不 具 合 箇 所 説 明 図

ヘッドランプ・ロービーム・リレー

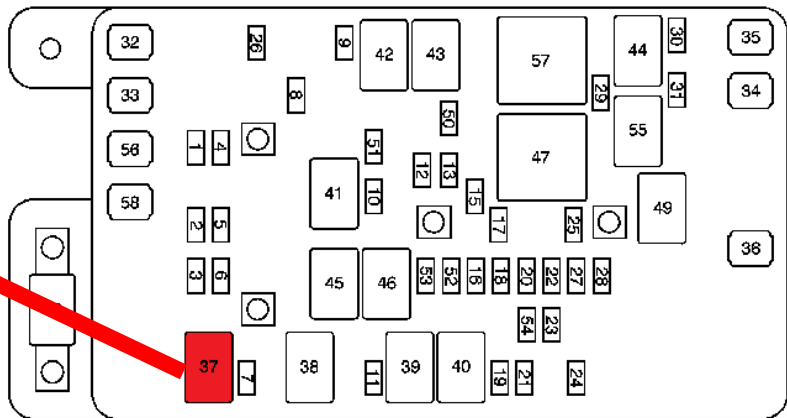
前照灯において、ロービームを制御しているリレーの製造が不適切なため、リレー内部の素子と基板のはんだ付けが不十分なものがある。そのため、エンジンの熱によりはんだ付け部の電気抵抗が増加すると、通電時に発熱してリレーが損傷し、ロービームが点灯しなくなるおそれがある。

全車両、ロービームを制御しているリレーを対策品に交換する。

左ストラットタワー部分に青色ペイントを塗布する。
